設楽ダム予定地周辺の断層・破碎帯をめぐって (Ⅳ) ダムサイトを貫く北西－南東走向の断層および深層崩壊

市 野 和 夫

図1 ダムサイト付近の地形と推定断層線
国土地理院 1/25000 地形図 (田口、海老) を基に作成

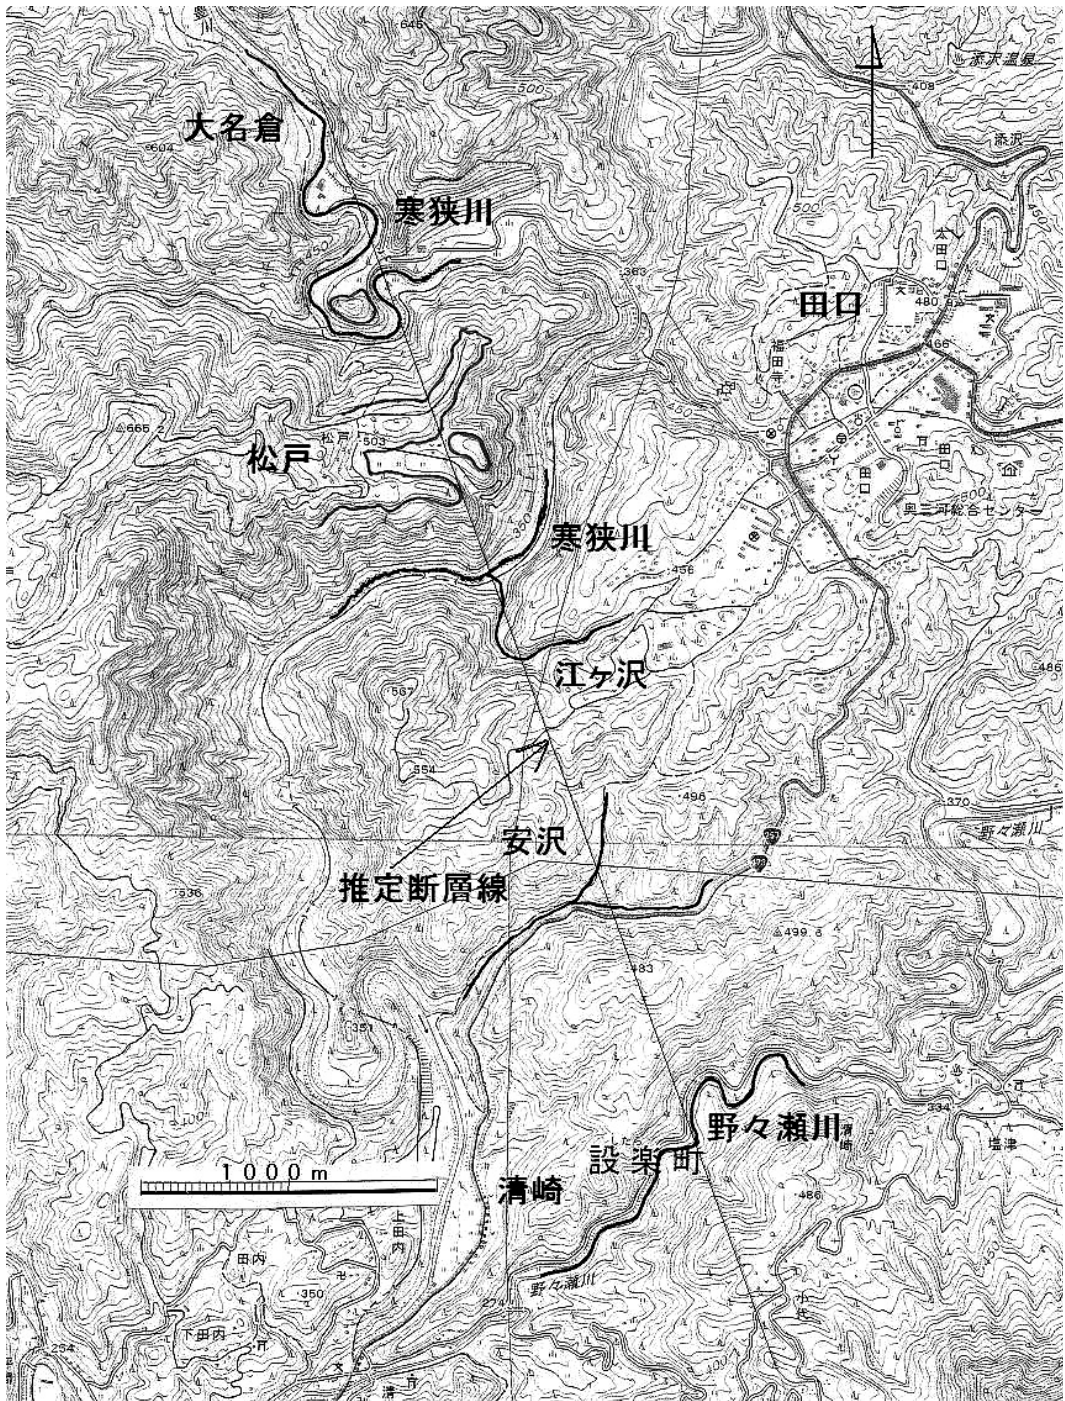
結果を図1に示す。寒狭川の流路変転（ダムサイト直上流では南進から西進）、江ヶ沢の流路（西進から北進）、安沢（旧伊那街道）の流路（南進から西進）、及び野々瀬川の流路（南進から西進）などの川、沢の流路が推定断層線近傍で折れ曲がっているように見える。左横ずれ地形のように見える部分もあるが、国道257号沿いの安沢（支流）は曲がらずに西進しているなど、系統的とはいえない。

大名倉の丸山、および松戸の凹地形（棚田）の出口に位置する小丘地形は、他の尾根地形との連続性がなく、変動地形の一種である孤立丘のように見えるが、断層で切断されて移動したことを示すような新鮮な断面地形は存在しない。尾根の折れ曲がりも見られるが、浸食作用に伴う地形とも考えられる。以上から第四紀断層による変動地形であるとの明確な根拠は見出せない。ウェブ上の報告⁽³⁾では、「設楽ダムサイトを活断層が貫く」との見出しをつけたが、少なくともダムサイト付近ではその証拠は得られていない。

しかしながら、ダムサイト近傍において、F-③断層の推定延長線に沿って河道の折れ曲がりなどが顕著であり、松戸の二重山稜（凹地）地形の出口付近では、尾根が分割されているようにも見えるなど、F-③断層が現在（第四紀）の地形形成に影響を及ぼしている無視できない地質断層（弱線）である可能性は否定できない。

図2 ダムサイトの等粒状閃緑岩の貫入岩脈
平成27年度報告書⁽¹⁾、32ページ、図4.1.3 ダムサイト地質構造概念図をトレース、加筆

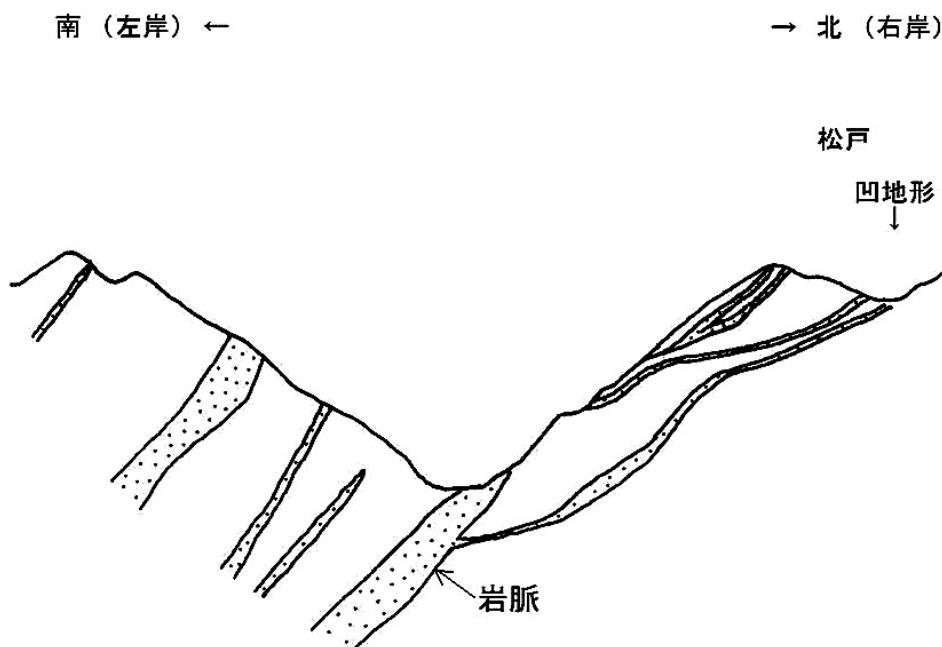
図2は事業者の平成27年度報告書⁽¹⁾32ページに掲げられているダムサイトの地質構造概念図から、等粒状閃緑岩の貫入岩脈をトレースしたものである。図を見ると、右岸の凹地形の谷底付近から河谷側に延びる岩脈は緩く下向きに膨らんでいる。この岩脈の反り具合は、ダムサイト右岸の斜面が右岸高標高部の凹地形に沿って大規模な岩盤すべりを起こしていることを示すのではないかとの疑いを生じさせるものである（図3）。

図4 Y+1 地質断面図 平成27年度報告書 図面集・写真集⁽⁶⁾ 165ページ

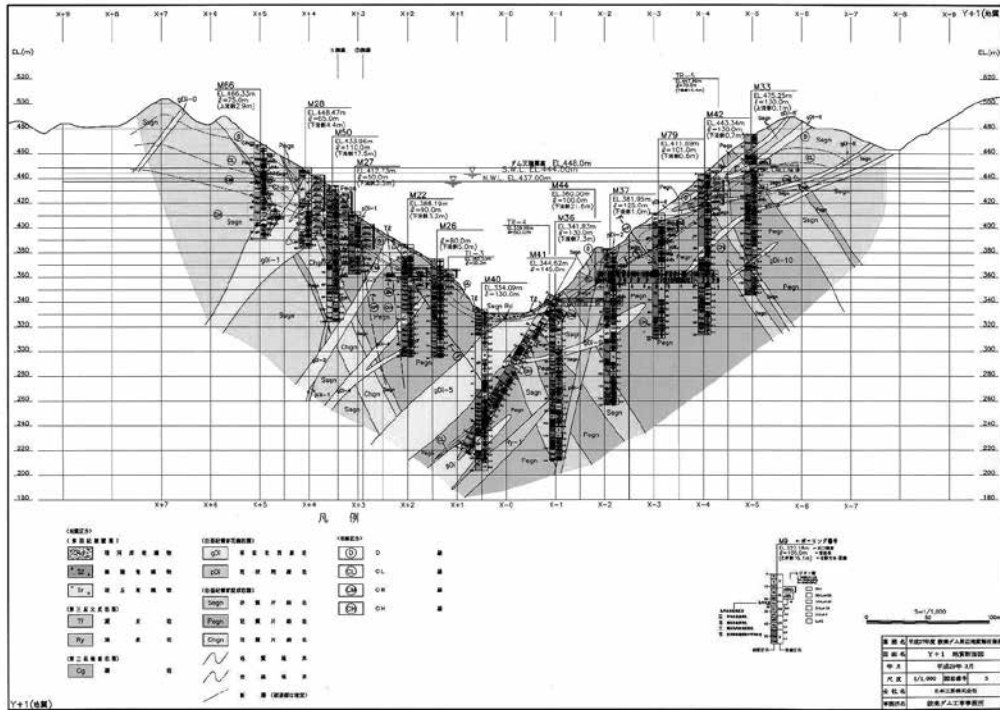
図4は平成27年度報告書図面集・写真集⁽⁶⁾165ページの「Y+1地質断面図」である。図4を見ると、松戸の二重山稜地形の凹地の谷底付近から貫入岩脈 gDi-9、そのすぐ上に貫入岩脈 gDi-8 がいくぶん下向きに膨らんだ曲線を描いて、寒狭川側に傾斜している。gDi は等粒状閃緑岩を意味する記号で数字は複数の岩脈を識別するための番号である。図4中に描きこまれているボーリングや横坑の調査データなど詳細が読み取れるように右岸斜面の上部を拡大して図5とした。図5には、M33 および M42 の2本のボーリングコアのデータが図示されている。ボーリングデータは、ボーリング位置を示す中心線の左側に地質の柱状図、右側に岩級を示す記号が示され、さらに透水性を示す数値（ルジオン値）が示されている。M33では深度50m付近、M42では深度25m付近を貫入岩脈 gDi-8 が貫いている。貫入岩脈部分の岩級は、D および

図5 Y+1 地質断面図(部分)、図4の右岸斜面上部を拡大、加筆

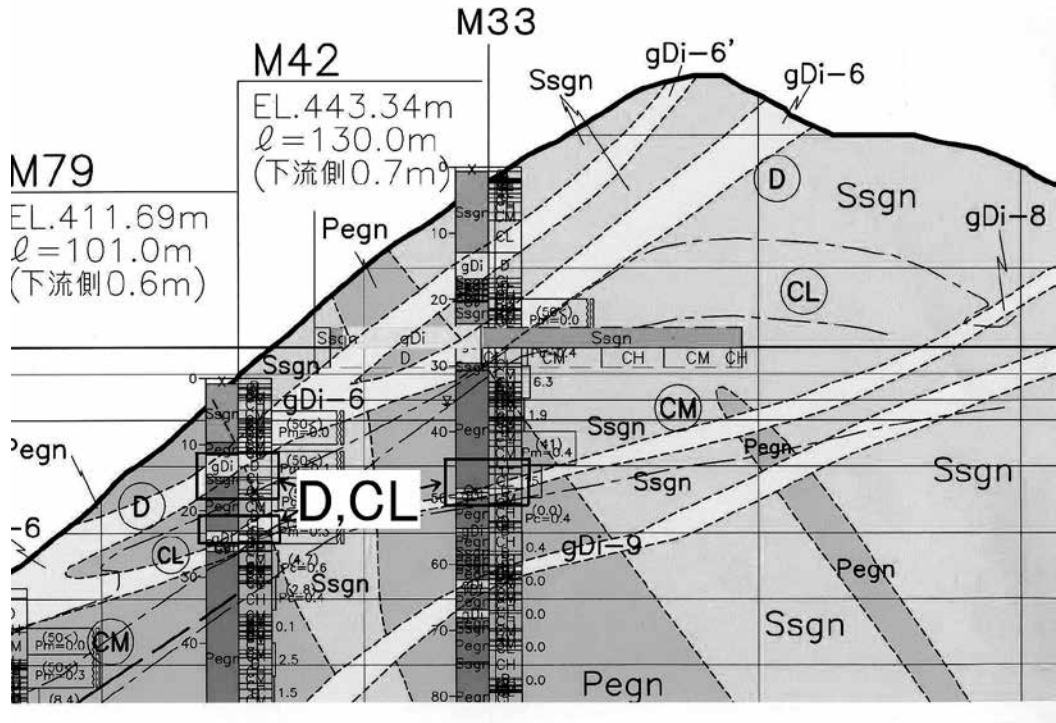
CL で、ダムの基礎岩盤としては不適な軟質で破碎された状態であることを示している。貫入岩脈の上側に接している Pegn（泥質片麻岩）部分も CL・D 級となっており、合わせて5m程度の厚さの破碎～風化度が高い層をなしている。またこれらの部分は透水性も高いことが示されている。以上のことから、貫入岩脈 gDi-8 とそれに接する片麻岩付近が、現実のすべり面となっているか、少なくとも潜在的すべり面である可能性を否定できない。

図6 ダムサイト地質水平断面図(標高360m)に描かれた円弧状地質境界
平成27年度報告書⁽¹⁾36ページの原図右半分(右岸側)に加筆。

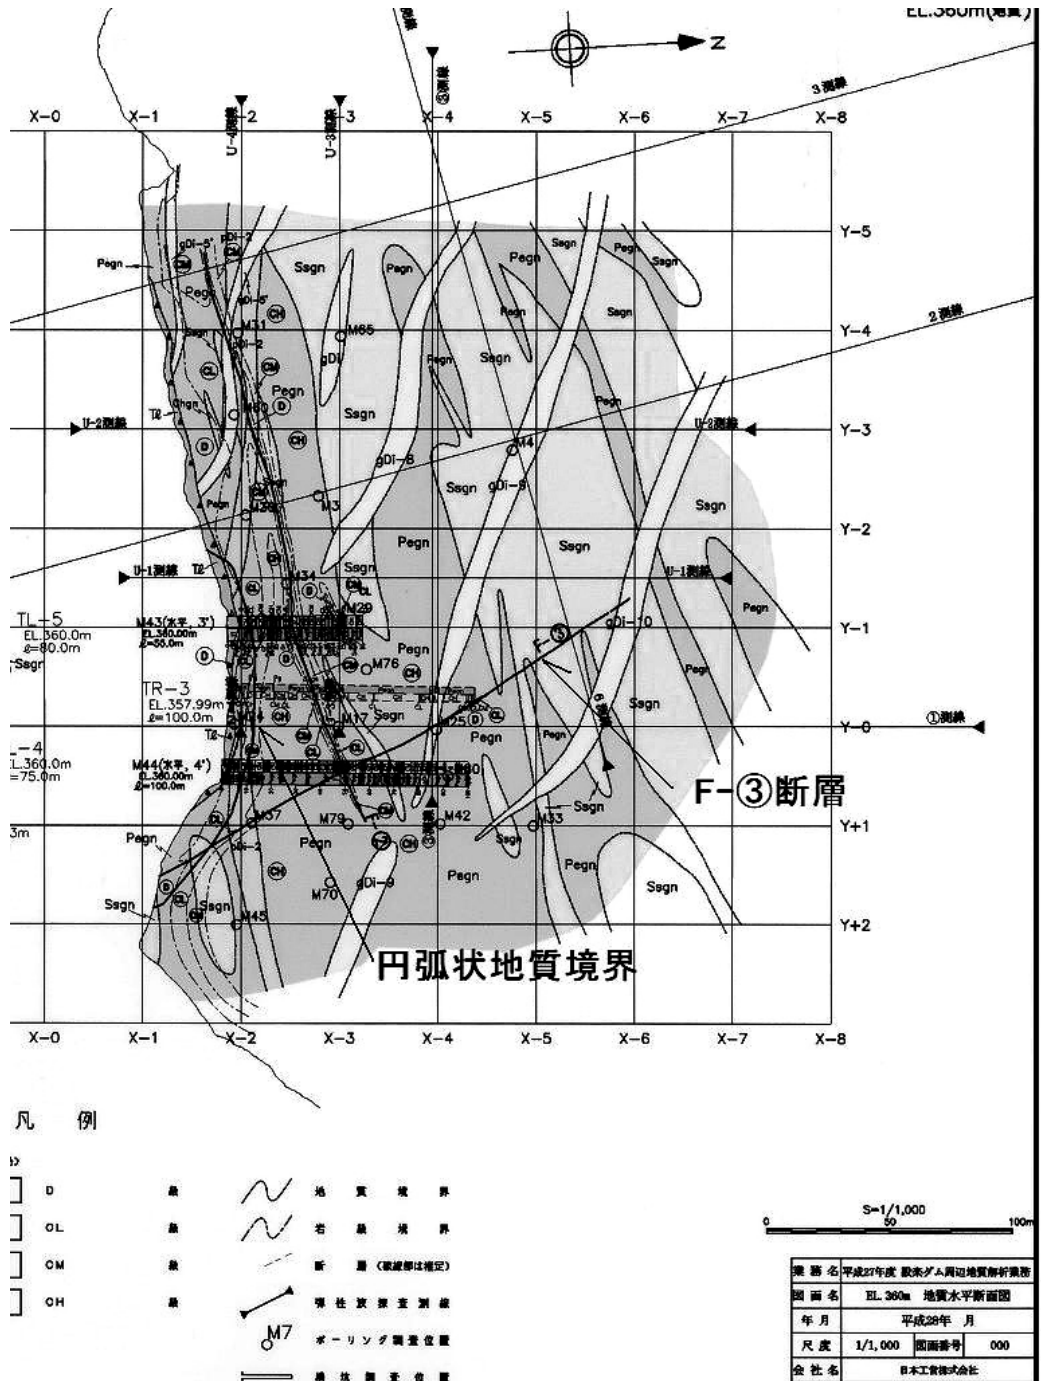
平成27年度報告書⁽¹⁾36ページに標高360mの地質水平断面図が掲載されている(図6)。これを見ると、右岸の河床に近い(X-1~X-2、Y+2~Y-2)座標付近に円弧状の地質境界が示されている。これは、河川の浸食によって下部の支えを失った結果、斜面上部にかつて存在した地塊が、この境界で破断して岩盤すべり・崩壊を起こした痕跡と判断される。三河山地の一帯は地盤隆起が活発である。隆起するに従って、河川浸食が進むため、河床に近い斜面下部の支えが失なわれ、このような岩盤すべり・崩壊が繰り返され、上部の地塊の緩みが進んでいくものと考えられる。ダムサイト右岸のこの円弧状の地質境界の上流端が、F-③断層とほぼ重なっ

ていることに注目しておく必要があろう。大規模岩盤すべりを引き起こす条件の一つにF-③断層のような弱層の存在が関わっていると考えると間違いはなからう。
